113 年度埔里區 15 林班野溪整治工程

林業及自然保育署公共工程生態友善機制檢核表

E01 生態評估人員/民眾參與意見紀錄表

113.01.26 右岸環境

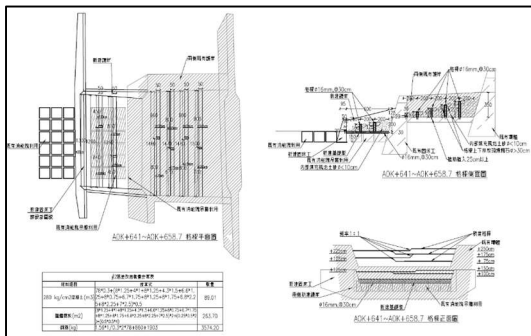
11. 工區一建議工程規劃迴避右岸既有棲地環境，以維持良好棲地。

謝謝委員指導，清淤範圍以溪床中心流路約30m 為主，迴避右岸保持棲地環境，左岸作為土砂堆置區域，同時達到保護道路之效益。

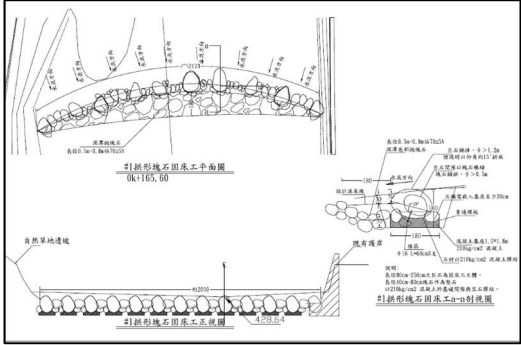
<p>14. 工區一清淤土砂可以以緩坡堆置於左岸，保護道路基礎，並提升橫向棲地之連結性，若於堆置過程發現既有涵管，應予以保留。</p>	<p>謝謝委員指導，已修正設計，針對凹岸攻擊面設計導流工並再以土方回填覆蓋，以緩坡堆置於左岸，保護道路基礎。</p>
<p>15. 工區二及工區三皆無明顯災害，且涉及「石虎重要棲息地」及「重要關注里山地景」，經勘查水域生物豐富，如臺灣石鯪、臺灣鬚鱨、臺灣米蝦及鰕虎科等，另於灘地有臺灣野山羊之足跡，鳥類記錄林鵰、大冠鷲、小彎嘴、翠鳥、黑枕藍鶺鴒及臺灣竹雞等，整體顯示為良好水陸域棲地環境，工程應盡量縮小規模。故避免新設構造物破壞既有穩定之環境，清淤範圍應重新檢討其必要性。</p>	<p>謝謝委員指導，已進行修正，工區二針對下游土砂淤積處進行土石方整理；工區三僅針對既有固床工損毀及護岸掏空處進行改善。</p>
<p>16. 工區二及工區三皆為常流水環境，工程施工應維持常流水環境，以導流或引流方式進行，避免使其斷流。</p>	<p>謝謝委員指導，工程施工時將以導流或引流方式進行，避免使其斷流。</p>
<p>17. 工區二潭區填土流程建議參考如下，詳細內容可見附件三： (1)先擴大橋梁下游端潭區範圍，預留水域生物活動空間。 (2)自橋梁下游端潭區環境，由下游往上游浚挖深槽。 (3)潭區由上游自下游方向開始填土石，藉由人為擾動驅使水域生物往下游潭區移動。 (4)若有水域生物受困於填平潭區內，務必</p>	<p>謝謝委員指導，已增繪於圖面上。</p>

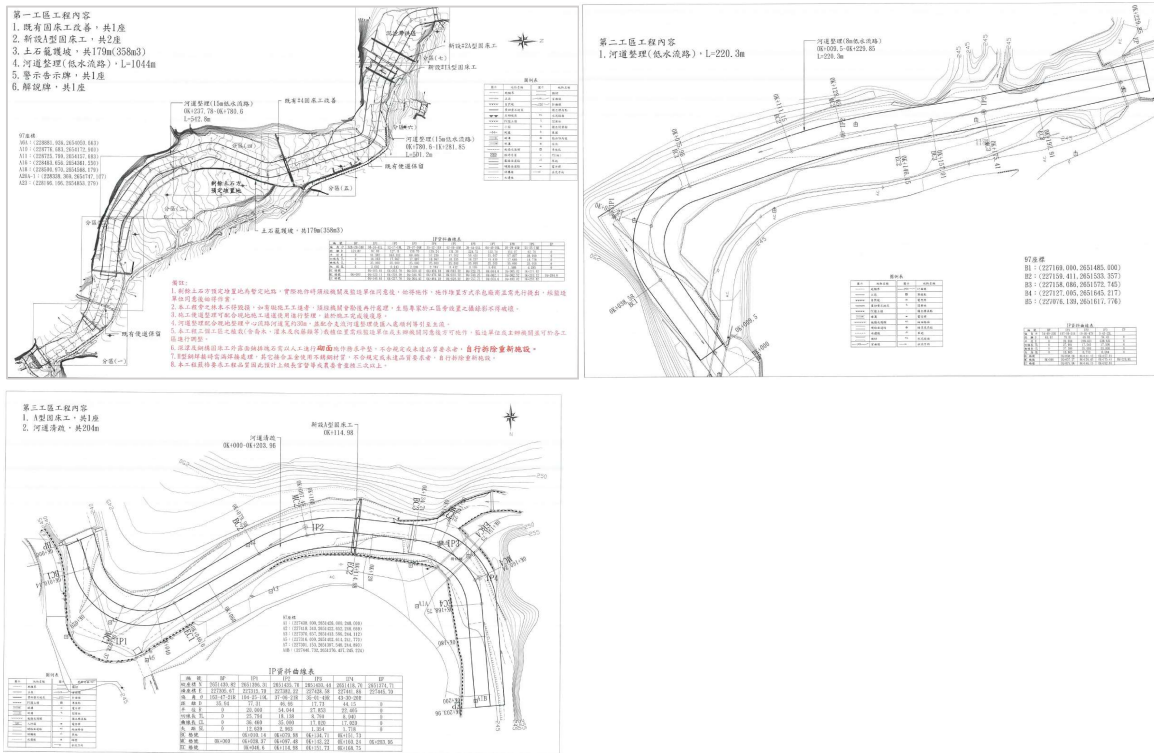
以網捕方式主動移置至橋梁下游端潭區。	
18. 工區二 0K+175 有一處坑溝環境，若預計將清淤土砂堆置兩側，應迴避坑溝出水口位置，維持坑溝與主流匯流處水域縱向連結性。	謝謝委員指導，後續施作時，將針對坑溝出水口位置，維持坑溝與主流匯流處水域縱向連結性。
<p>19. 工區三既有固床工改善，可參考 111 年度巒大區第 25、26 林班坑溝整治工程之拱型塊石固床工，較貼近當地既有棲地環境之風貌。</p>  <p style="text-align: center;">拱型塊石固床工</p>	謝謝委員指導，工區三僅針對既有固床工損毀及護岸掏空處進行改善。已刪除新設固床工。
20. 圖號 32 簡易動物通道之設置說明，若無相關設施請刪除該內容。	謝謝委員指導，已刪除。
21. 施工時間應避免晨昏施作，並禁止夜間施工，減少對野生動物活動之干擾。	謝謝委員指導，後須施工，將避免晨昏施作，並禁止夜間施工，減少對野生動物活動之干擾。
22. 工區所產生之工程廢棄物及一般垃圾，應做好垃圾分類，並統一集中處理，其中廚餘或其他民生垃圾應隨每日下工帶離工區，其餘工程廢棄物待工程完工後應一併清理並巡檢工區環境衛生，禁止掩埋或焚燒。	謝謝委員指導，將於施作時維持工區環境衛生。
23. 細審圖說應納入「生態友善措施平面圖」，其內容應包括「標示友善措施之工程平面配置圖」、「生態關注區域圖」及「工程生態情報圖」，並以條列說明本案納入之友善措施，生態檢核圖資請詳附件二。	謝謝委員指導，已納入。
<p>本次討論是否涉及設計圖說修改？ <input checked="" type="checkbox"/> 是 <input type="checkbox"/> 否</p> <p>(如有設計圖之修改，請將設計圖說的前後修改納入下頁附件。如填否，則不必附)</p>
